Fra: Therese Urdahl Braseth
Sendt: 6. april 2017 10:46
Til: Line Merete Valle
Emne: VS: Innspel frå Stallanemarka Borettslag vedk. veg til barneskulen.

Emne: Innspel frå Stallanemarka Borettslag vedk. veg til barneskulen.

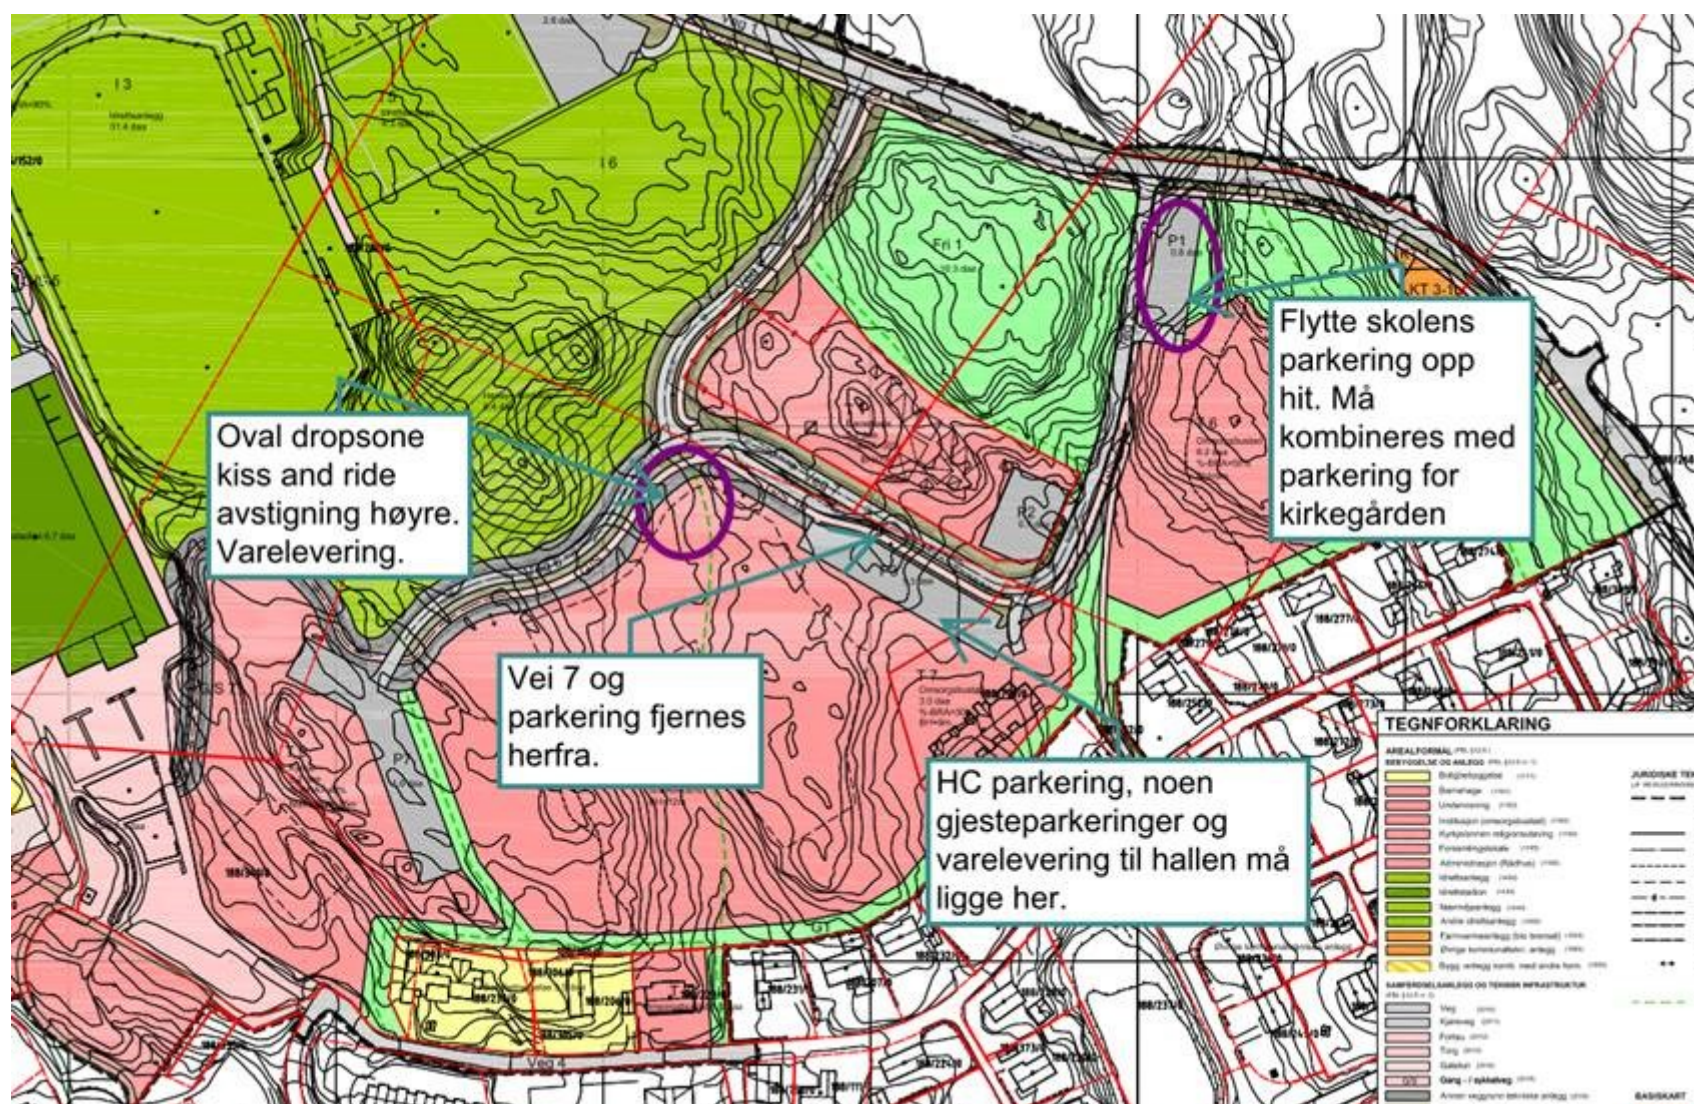
1. Jeg finner ikke veg nr. 8 på det kartet som jeg har. Er det den veien som vi kaller kirkeveien som er delt med to nummer, nr. 6 og nr. 8?
2. Har dere et tall på hvor mange HC parkeringer og gjesteparkeringer det blir på foreslått parkeringsplass?

Det å evt rasera deler av vår parkeringsplass og denne vegen, må jo vera både ulovleg og er i alle fall totalt uakseptabelt for oss.

- Ein liten forbedring av kirkevegen for å ta all trafikken til Barneskulen der, er det både Barnehagen og Stallanamarka foreslår både som den beste, billigaste og den einaste gangbare løysing for oss.

Som sagt hadde vi et bredt sammensatt møte på mandag med representanter fra Skanska, landskapsarkitekt, veiplanlegger, teknisk drift, trafikkikker kommune, folkehelsekoordinator, plan og prosjektledelsen. Vi vurderte en rekke muligheter, og endte opp med en løsning som vi mener best ivaretar de myke trafikanter, tar hensyn til folkehelseperspektivet og samtidig svarer på deres henvendelse vdr vei 7 og inngripen i privat eiendom.

Skoles og hallens parkering legges til P1 som i dag er regulert som offentlig parkering primært for kirkegården. Denne må utvides noe.

Vi må fortsatt ha handicap parkering og noen besøksplasser og vaktmester ved inngangen til skolen. Disse vil bruke vei 8. Vi anlegger en oval dropsone som vist på tegning. På denne måten kan vi unngå kryssinger av gangvei og vei bortsett fra inn til stallene.
